VERIFICACIÓN DE COORDENADAS

Proyecto: REMODELACIÓN ROMERO

Categoría: I Expediente: DRPO-IF-033-2025

GEOMÁTICA-EIA-CAT I-0211-2025

PROVINCIA DE PANAMÁ OESTE, DISTRITO DE LA CHORRERA,
 CORREGIMIENTO DE GUADALUPE - VERIFICACIÓN DE
 COORDENADAS DEL PROYECTO "REMODELACIÓN
 ROMERO"

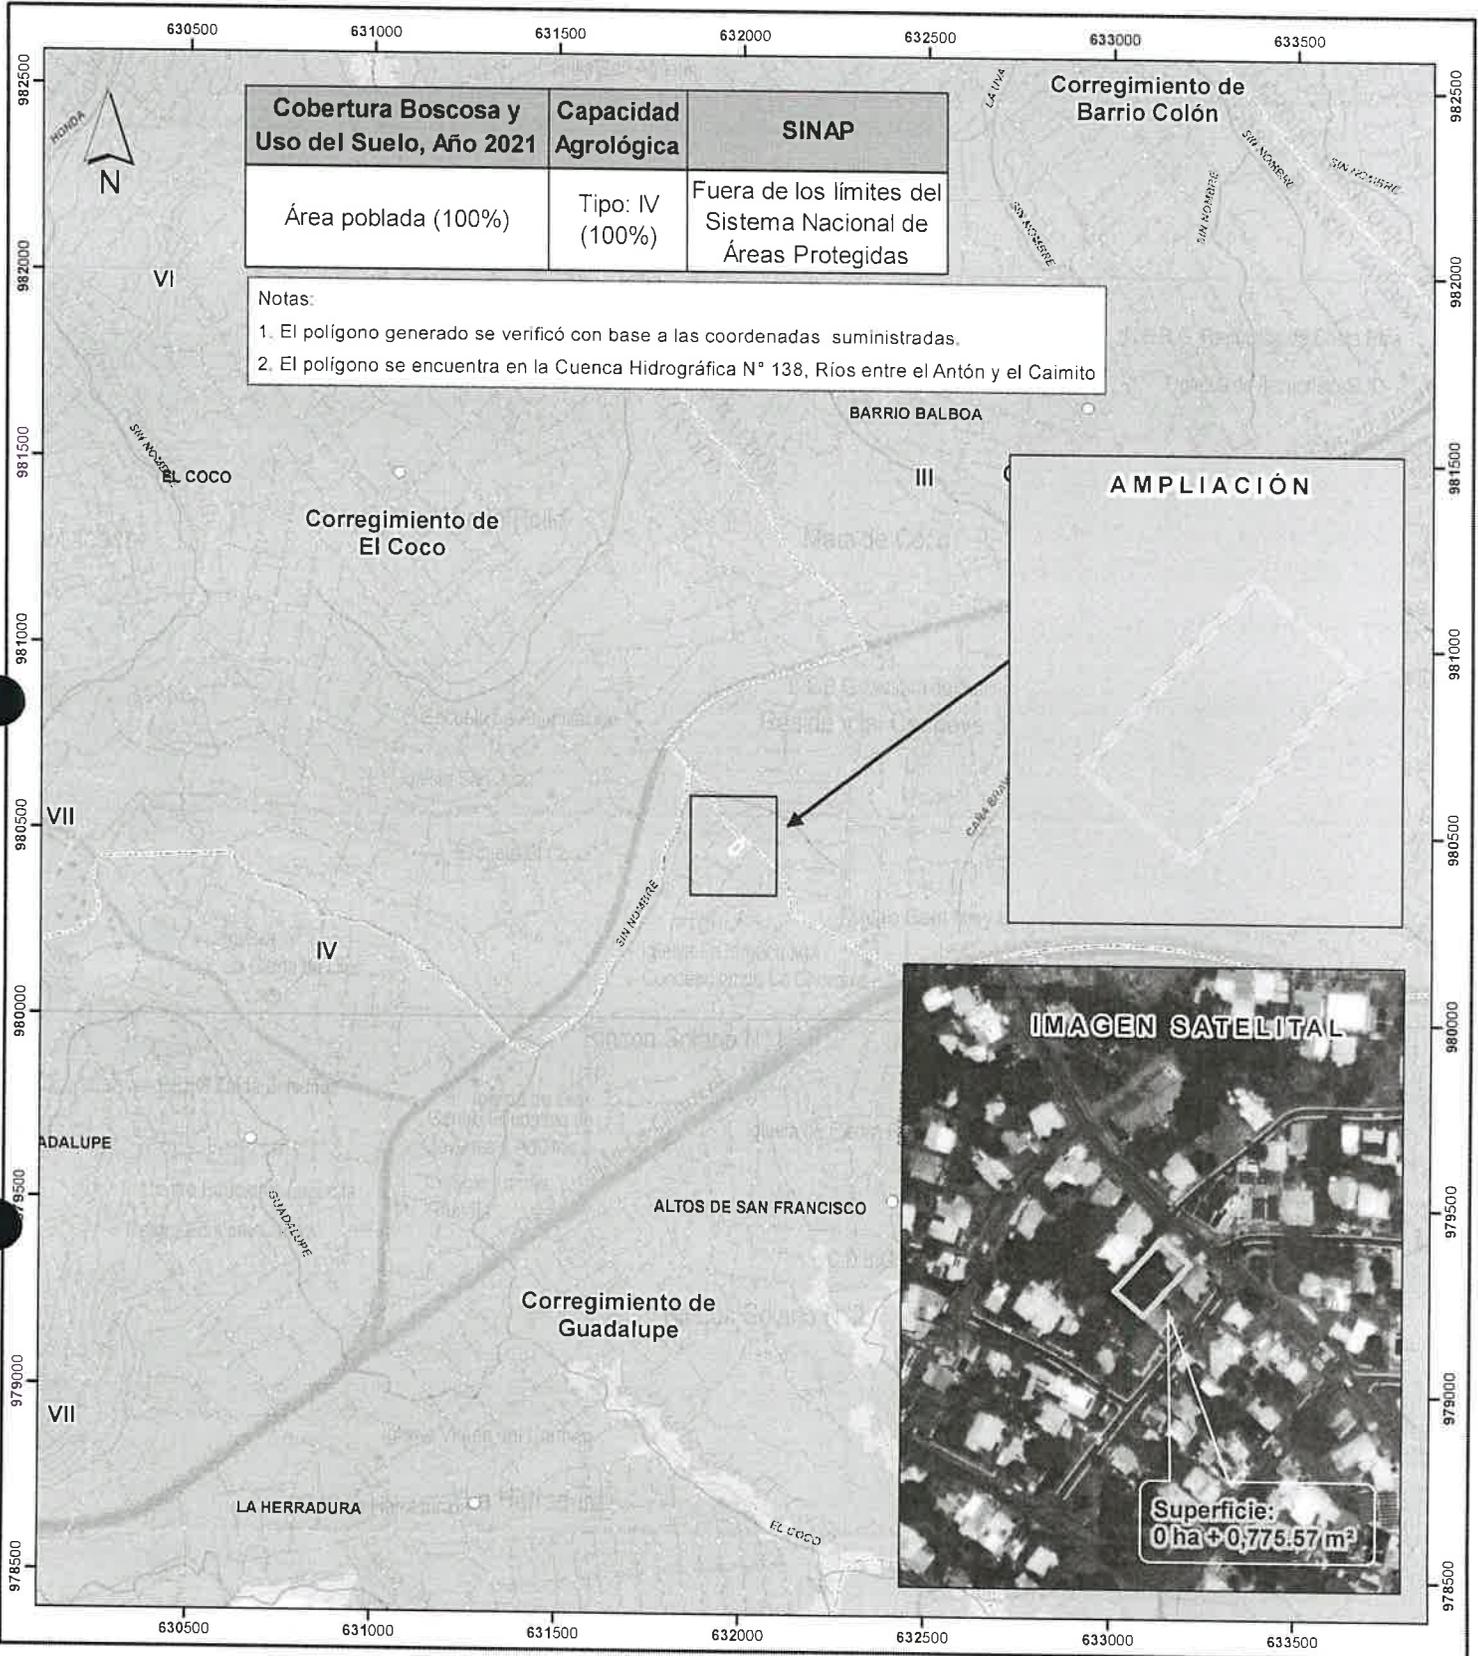
Notas:
 1. El polígono generado se verificó con base a las coordenadas suministradas.
 2. El polígono se encuentra en la Cuenca Hidrográfica N° 138, Ríos entre el Antón y el Caimito

Con los datos proporcionados se generó un (1) polígono con una superficie (0ha+0,775.57 m²), el mismo se ubica fuera de los límites del Sistema Nacional de Áreas Protegidas (SINAP).

De acuerdo con la Cobertura Boscosa y Uso del Suelo, año 2021, el polígono se ubica en la categoría de “Área poblada, 100%”, según la Capacidad Agrológica, se ubica en el tipo: IV – 100% (Arable, muy severas limitaciones en la selección de plantas, requiere un manejo muy cuidadoso o ambas cosas).
